Verkeersbesluit 1581761-2025

Voorwillenseweg: Aanpassing bebording Voorwillenseweg (oostzijde) ter hoogte van de Joubertstraat, Gouda

B ijlage: Situatietekening "Voorwillenseweg – aanpassing bebording t.h.v Joubertstraat" (oostzijde) :

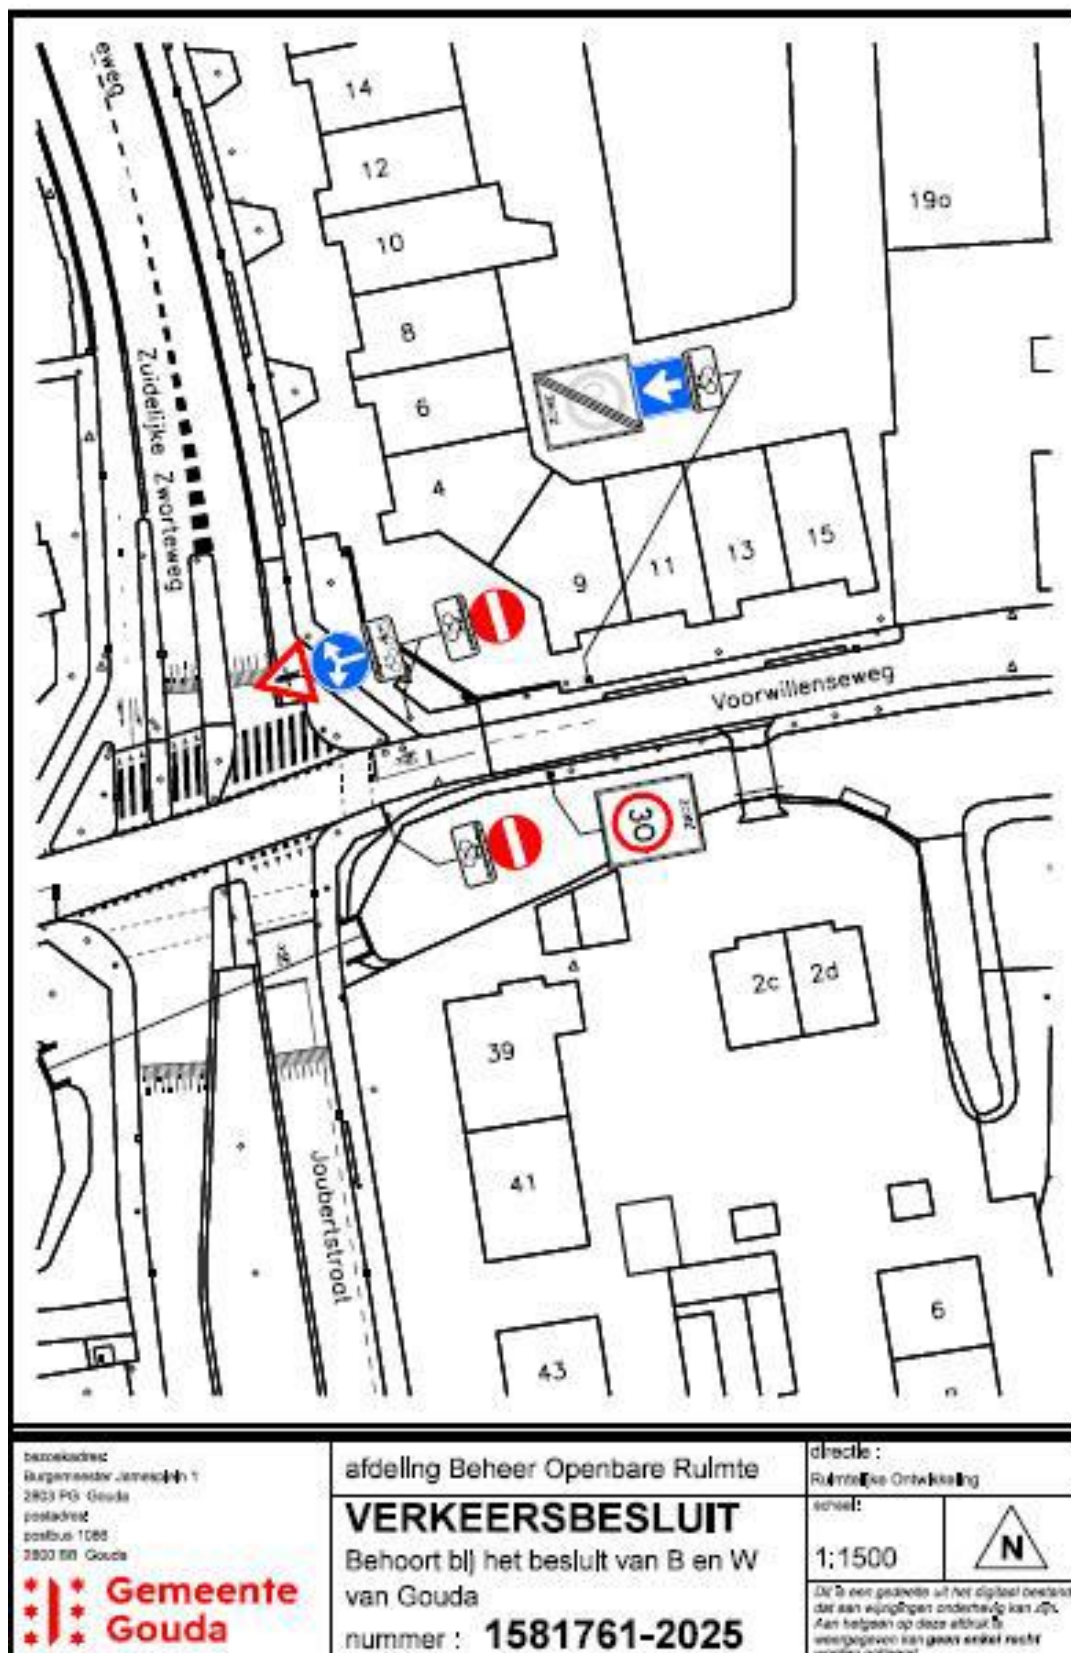
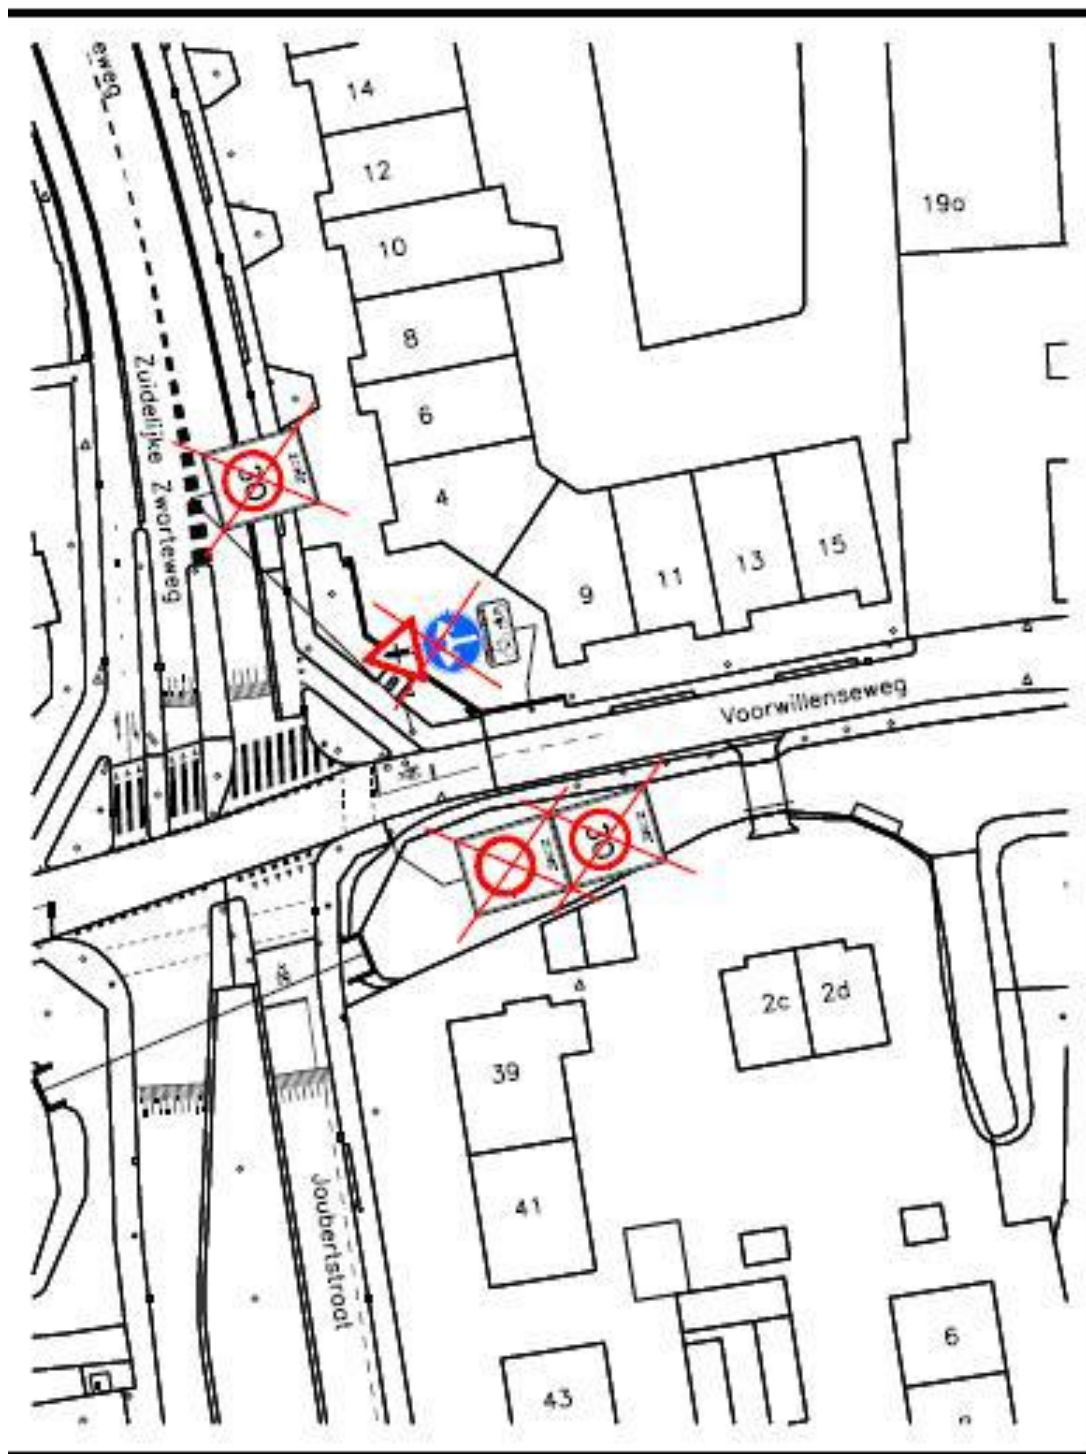
-Verwijderen van het bord C01-ZB met onderbord "uitgezonderd fietsers";

-Verwijderen van het bord A01-30-ZB (zone 30) aan de linkerkant van de inritzijde;

-Verplaatsen van het bord A01-30-ZB naar een positie direct achter de nieuwe geslotenverklaring, aan de rechterzijde van de weg;

-Plaatsen van twee borden C02 met onderbord "uitgezonderd fietsers", aan weerszijden van de rijbaan.

-Het bestaande bord A01-30-ZE (einde zone 30) wordt verplaatst naar een positie waar de beëindiging van de 30-km-zone overeenkomt met de feitelijke zonegrens;

-Een bord C03 met onderbord "uitgezonderd fietsers" te plaatsen, waarmee éénrichtingsverkeer voor motorvoertuigen wordt ingesteld in de richting van de Joubertstraat;

-Het bestaande bord B3 te verplaatsen naar een positie vlak vóór de aansluiting/uitrit met de Joubertstraat;

-Het bestaande bord D07 met onderbord "uitgezonderd (brom)fietzers" te verplaatsen naar dezelfde locatie, direct onder het bord B3, ter geleiding van het verkeer.
